Łódź,01.10..... 2020 r.

DZ.342.70.2020.1

Dotyczy: **Przebudowa drogi wojewódzkiej Nr 483 w m. Ważne Młyny, polegająca na budowie chodnika**

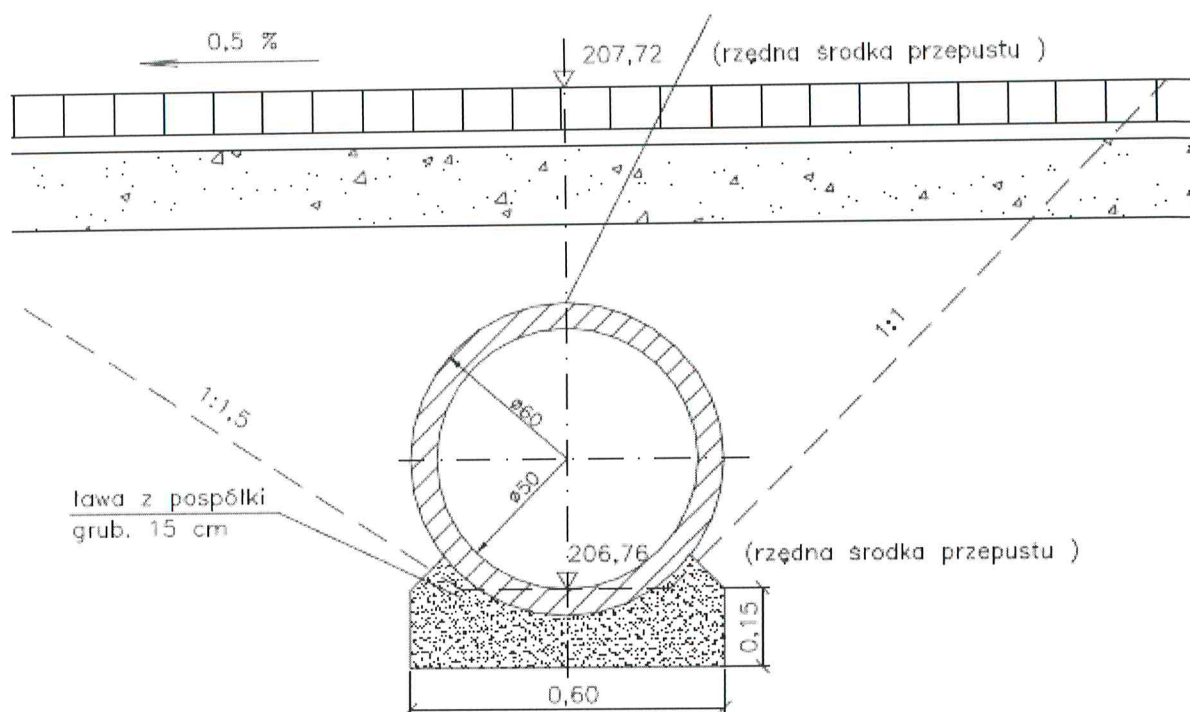
13. Prosimy o zamieszczeni szczegółu posadowienia przepustów pod zjazdami. Rys. nr 9 „Plan sytuacyjny zjazdu indywidualnego nie określa sposobu posadowienia ani materiału na zasypkę przestrzeni pomiędzy przepustem a dolną warstwą konstrukcji chodnika.

Zasypkę należy wykonać zgodnie ze STWiORB 06.02.01. oraz poniższym rysunkiem.
